Accordo di avvalimento sottoscritto con A.d.B. Distrettuale Appennino Settentrionale. Adozione variante al Piano di bacino stralcio degli Ambiti 12 e 13 relativa alla perimetrazione delle fasce di inondabilità del Rio San Giuliano e alla modifica del Piano degli Interventi del PdB. – Comune di Genova (Città metropolitana di Genova).

Decreto del Direttore Generale

**Decreto di adozione della variante al Piano di bacino stralcio Ambiti 12 e 13 relativa
alla perimetrazione delle fasce di inondabilità del Rio San Giuliano e alla modifica del
Piano degli Interventi del PdB. -**

PIANO DEGLI INTERVENTI DI MITIGAZIONE DEL RISCHIO

STRALCIO CARTOGRAFICO DI RAFFRONTO

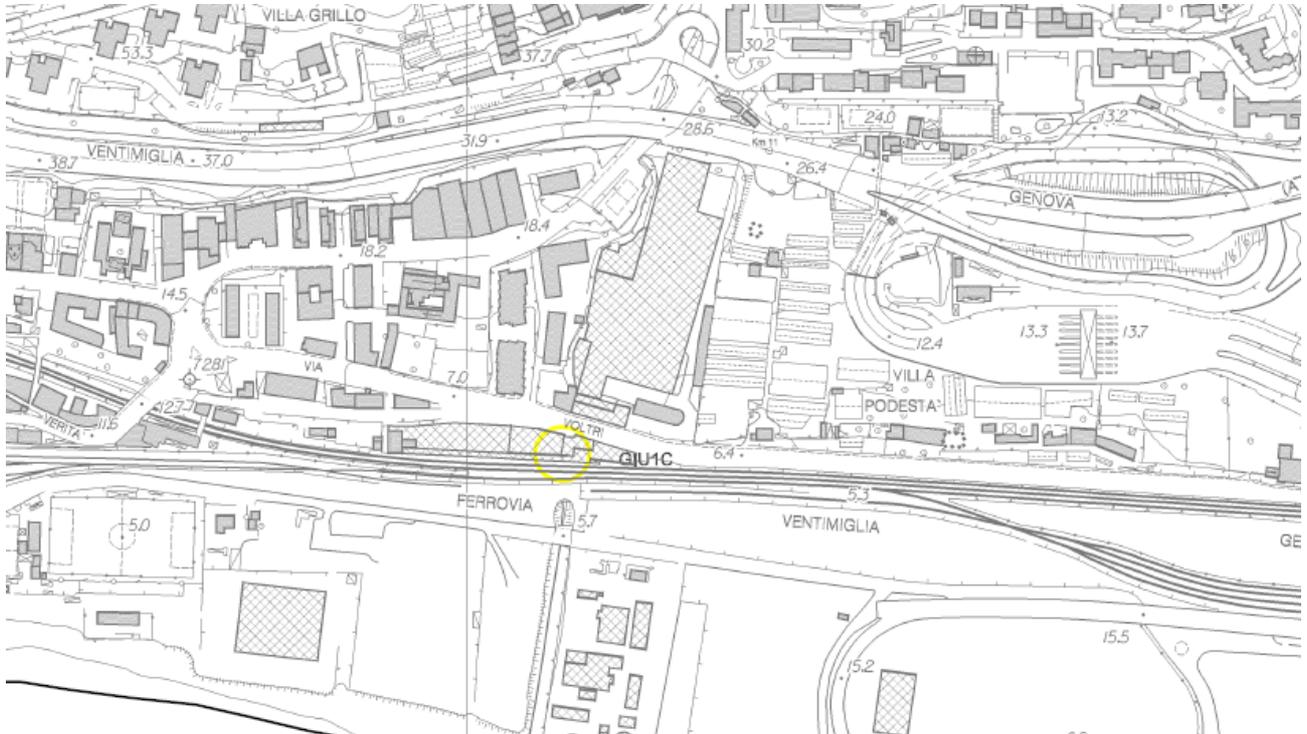
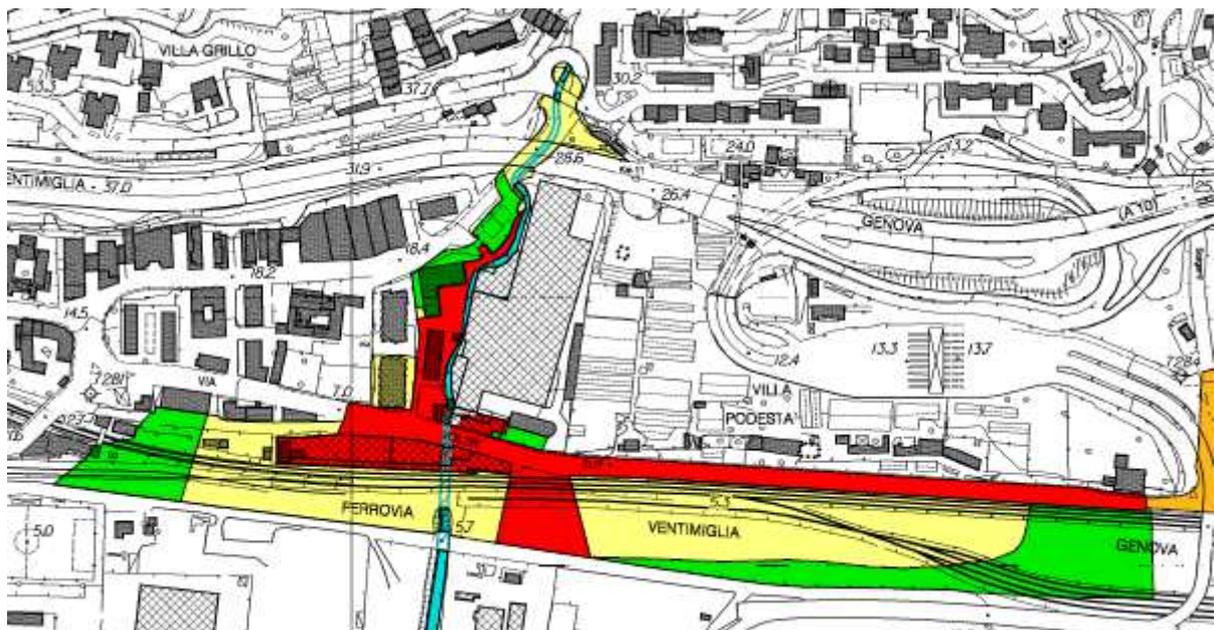
Piano di Bacino vigente

Proposta di modifica
